## Ideen-Wettbewerb für Bebauungspläne der Gemeinden Reinach, Menziken und Burg.

## Aus dem Bericht des Preisgerichtes.

Zur ersten geschweißten Eisenbahn-Fachwerk-Brücke, Chicopee-Falls, Mass.

Abb. 3.

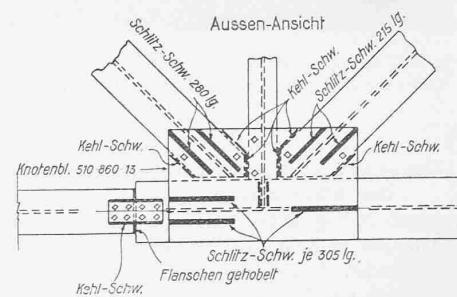
Abb. 2, 3 und 4 sind dem Bondy'schen Aufsatze entnommen. Aus Abb. 3 ist im Gegensatz zu Abb. 2 ersichtlich, dass die Stäbe noch durch besondere Schrauben am Knotenblech befestigt sind. Mit Recht. Denn ohne diese Hilfsbefestigung wird es kaum möglich sein, ein Fachwerk systemgemäß auf einer Rüstung räumlich zusammenzubauen. Man kommt ohne die Hilfsbolzen, die zudem gut und zeichnungsgemäß sitzen müssen, einfach nicht aus. D.h. aber, in der Werkstatt müssen die Stäbe an den Enden angezeichnet und gebohrt werden. Ebenso ist es mit den Abschrägungen der Fall, die zum mindesten sauber geschnitten werden müssen. Es ist also nicht einfach so, dass man die auf Mass geschnittenen Stäbe nur zur Baustelle zu senden braucht. Ich darf annehmen, der Eckknoten, Abb. 2, sei im gleichen Masse mit Hilfsbolzen versehen worden, wie die übrigen Knoten.
